Bescheid

über die Änderung und Ergänzung der allgemeinen bauaufsichtlichen Zulassung/ allgemeinen Bauartgenehmigung vom 19.03.2024 Eine vom Bund und den Ländern gemeinsam getragene Anstalt des öffentlichen Rechts

Z-8.1-16.2

Gerüstbauteile für das "Layher Blitz Gerüst 70 Stahl"

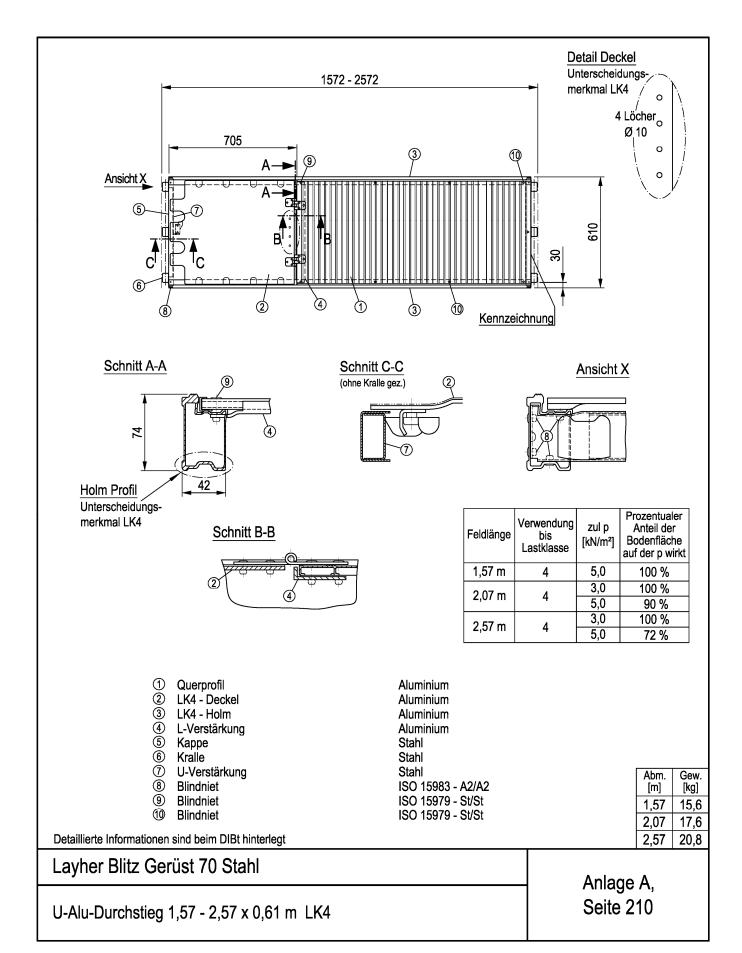
Bezeichnung	Anlage A, Seite	Details / Komponenten nach
U-Alu-Durchstieg 1,57 – 2,57 x 0,61 m LK 4	210	
U-Alu-Durchstieg 2,57 x 0,61 m, mit Leiter LK 4	211

Bezeichnung	Anlage A, Seite	Feldweite ℓ [m]	Verwendung in Lastklassen	Verwendung im Fang- und Dachfangerüst
U-Alu-Durchstieg 1,57 – 2,57 x 0,61 m LK 4	210	\ 0.57	- 1	
U-Alu-Durchstieg 2,57 x 0,61 m, mit Leiter LK 4	211	≤ 2,57	≤ 4	zulässig

Bezeichnung	Anlage A, Seite
U-Alu-Durchstieg 1,57 – 2,57 x 0,61 m LK 4	210
U-Alu-Durchstieg 2,57 x 0,61 m, mit Leiter LK 4	211
